# 系統空容量マッピングの見直し概要

- 当社は、「系統情報の公表の考え方」（平成28年4月改定 資源エネルギー庁）に基づき、特別高圧以上の送変電設備に関する熱容量面での空容量の状況をホームページ上で公開しています。
- 2018年4月2日から想定潮流の適正化に関する今回の見直し結果を反映するとともに系統空容量マッピングの表示基準について見直します。

## <500kV、275kV系統の系統空容量マッピング> 見直し前

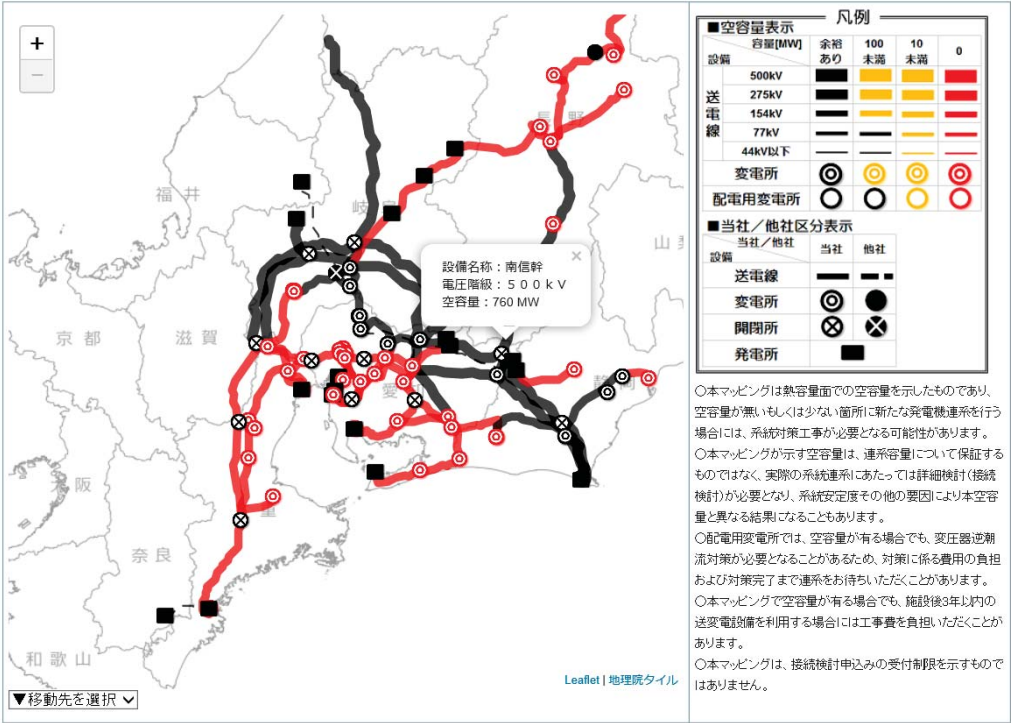
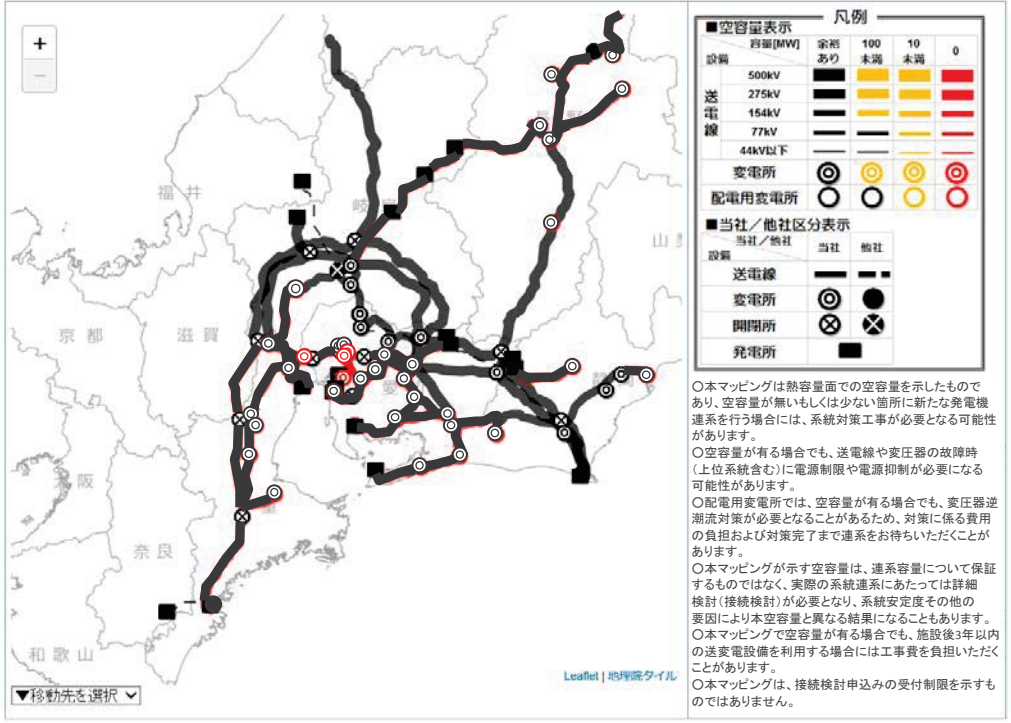
送電線等の故障時における**電源制限等の制約なし**でも空容量がある場合黒または黄色表示

これまでの空容量の考え方に加え、送電線等の故障時における**電源制限等を条件**に算定した結果、空容量がある場合も黒または黄色表示
